Parecer Técnico n.º 2/2024 - SEDUH/GAB/CPA-EIV

PARECER TÉCNICO CPA-EIV
49ª REUNIÃO ORDINÁRIA

Referência: Processo SEI nº 00390-00009358/2023-38

Assunto: Análise do Estudo de Impacto de Vizinhança - EIV, relativo ao empreendimento localizado no "SMDB Área Especial "D", Lago Sul"

Figura 02: Complexidade e Diversidade de ocupações e incremento populacional porvir na vizinhança.

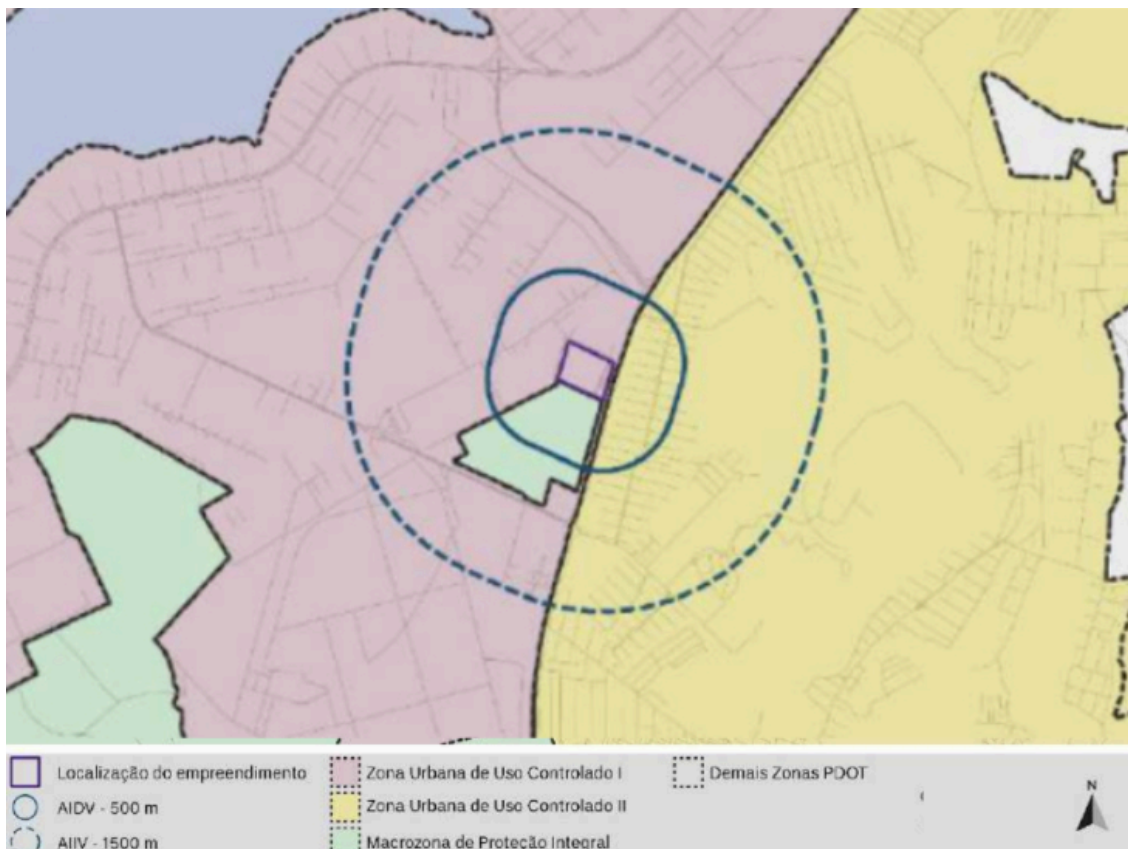
Em que pese o documento apresentado indique que tal aspecto “não influencia no objetivo do estudo”(EIV pág. 35), fica difícil de sustentar que um estudo cuja natureza é justamente a de olhar para o contexto urbano e analisá-lo sob um viés crítico, não valorize informações tão relevantes para a compreensão da lógica daquele contexto urbano, especialmente em se tratando de empreendimento com alto potencial de atração de pessoas e veículos, no qual é previsto atividades voltadas para o comércio e prestação de serviços de abrangência regional, como é o caso pleiteado.

Figura 03: Relação entre níveis de serviço e a velocidade da via.

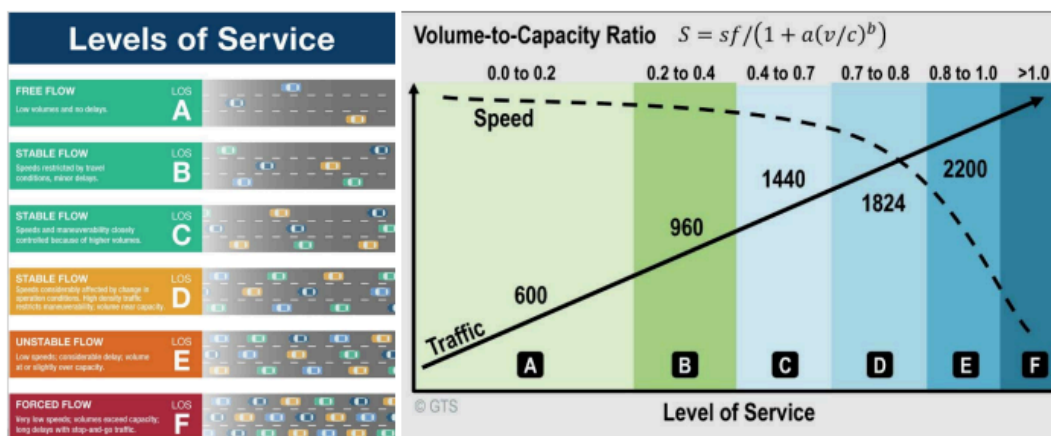
No entanto, os dados simulados no estudo indicam que após a implantação do empreendimento (já considerando-se a finalização da obra do viaduto da interseção entre DF-001 com a DF-035), o sistema viário irá apresentar níveis de serviços insatisfatórios em determinadas interseções. Ou seja, mesmo com as obras de mitigação que serão executadas pela implantação do parcelamento Quinhão 16, (Cenário 2 EIV, pág. 189) a taxa de serviço da via permanecerá em "F", indicando que o trânsito continuará bem perto do limite que a via comporta:

Tomando em conta que os dados oficiais utilizados nos cenários do EIV ainda não incluem o adensamento populacional porvir, ou seja, aquele decorrente da futura e ampla ocupação daquela região cujos projetos encontram-se em fase de aprovação e/ou implantação; pode-se afirmar que o sistema de transporte atual, voltado preferencialmente ao transporte motorizado individual, precisa ser revisto.

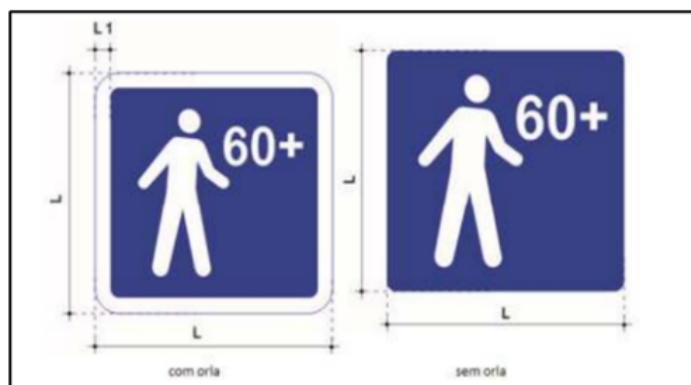
8. Ajustar os acessos de veículos. Estes não podem comprometer a acessibilidade e continuidade da calçada, sendo necessária a manutenção do nível do passeio. (Decreto 38.047/2017 – Art. 20, II).
